改善箇所説明図

基準不適合発生箇所(クランクケースの陥凹形状)

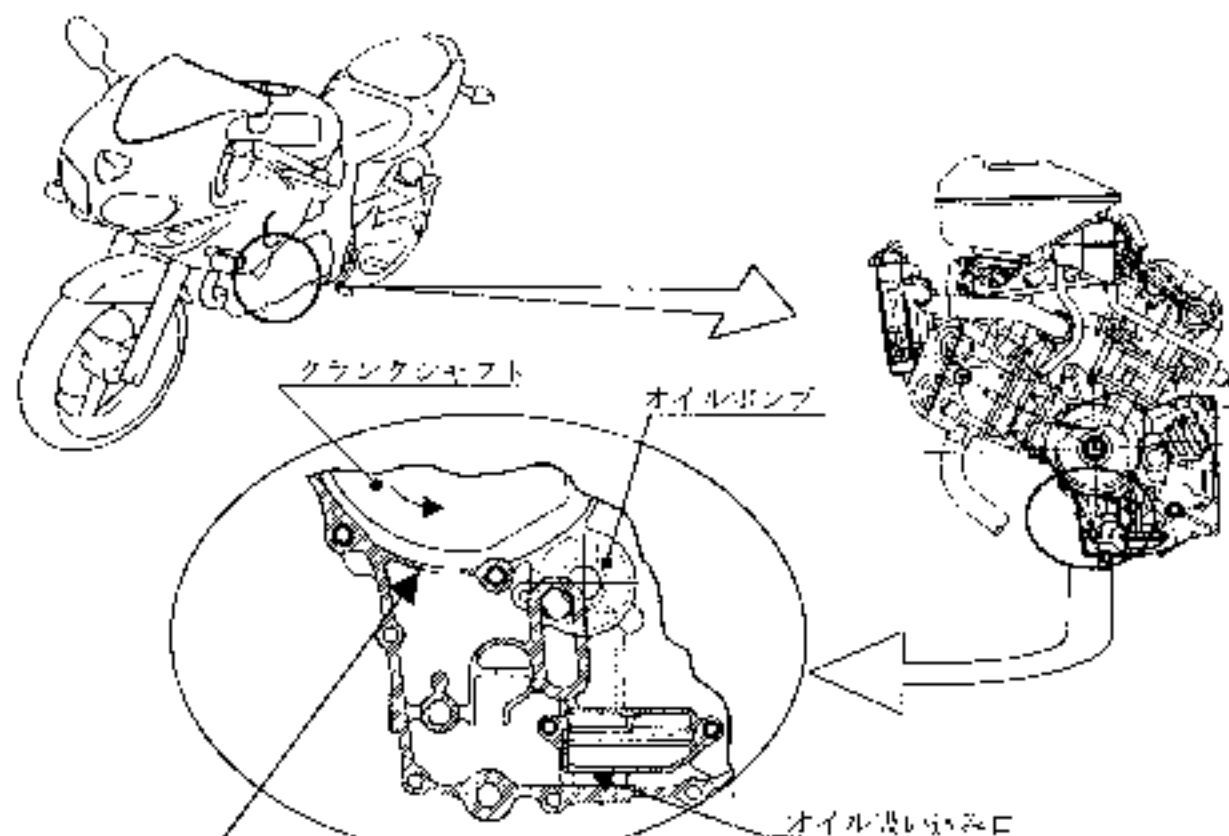
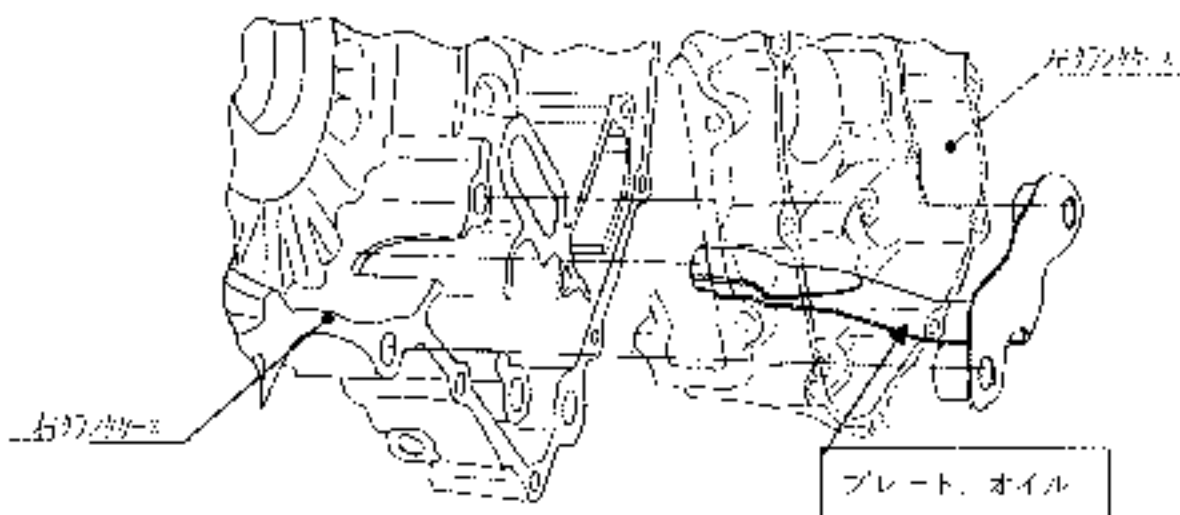
原動機のクランクケースの陥凹形状が不適切なため、オイルポンプが空気を吸い込み、コンロッドのクランクシャフト側パッキングが潤滑不足となり、そのままの状態で使用を続けると、当該パッキングが早期摩耗し、駆動力が増大することから、最悪の場合、原動機が停止し、再始動できなくなるおそれがある

全中世、クランクケースの潤滑油供給は、対策品のプレートを通して

注: [] に追加箇所を示す。
